AVIS IRSN N° 2022-00222

Objet : EPR de Flamanville - Traitement de l'écart sur les soudures « set-in » par l'installation de colliers de maintien.

Description schématique d'un collier de maintien

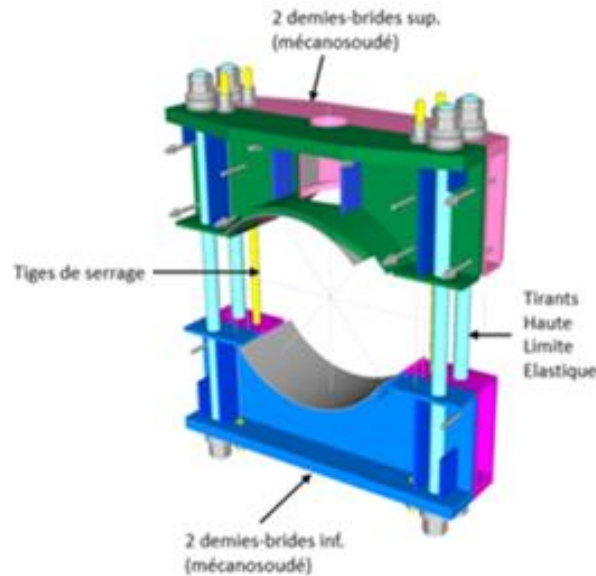
EDF a défini un effort global forfaitaire pour le dimensionnement des tirants et a vérifié grâce à un calcul dynamique que cette valeur n'était pas dépassée lors du scénario de rupture. Le scénario retient une course initiale des rondelles ressorts et calcule l'effort maximal transmis aux tirants après l'écrasement complet de ces rondelles. Pour l'IRSN, cette démarche est acceptable compte tenu des hypothèses pénalisantes retenues pour le calcul. **Néanmoins, l'IRSN observe que la valeur de l'effort de dimensionnement est très proche de la valeur issue du calcul dynamique, ce qui nécessite de garantir la maîtrise de la valeur à chaud de la course avant écrasement complet des rondelles ressorts des tirants. En effet, la valeur de l'effort est influencée par l'aire de la brèche, elle-même dépendante de la course avant écrasement complet des rondelles ressorts des tirants.**

En conséquence, l'IRSN a estimé nécessaire qu'EDF vérifie, avant la mise en service de l'EPR de Flamanville, la course réelle à chaud des rondelles ressorts afin de valider la conception des CDM. EDF s'est engagé à réaliser, en amont de cette échéance, un contrôle à chaud de l'écrasement des rondelles ressorts des tirants (cf. engagement en annexe). **Pour l'IRSN, les résultats de ces contrôles devront confirmer les valeurs d'écrasement estimées par calcul et par conséquent la bonne maîtrise de l'installation des colliers de maintien. Ceci validera également l'absence d'effort supplémentaire sur le circuit primaire principal.**

En outre, une analyse de risque a été réalisée sur les activités de mise en place des CDM, dans laquelle les risques considérés comme majeurs et les parades correspondantes sont présentés dans une note de principe. À cet égard, l'IRSN souligne l'importance de l'alignement parfait des deux demi-colliers lors du montage des CDM pour garantir un chargement réparti sur les tiges de serrage et les tirants en cas de rupture de la soudure du piquage.

Préalablement à la mise en service de l'EPR de Flamanville, EDF s'est engagé à réaliser un contrôle à chaud des écrasements des rondelles ressorts des tirants par la vérification de la conformité de la course résiduelle de ces rondelles.
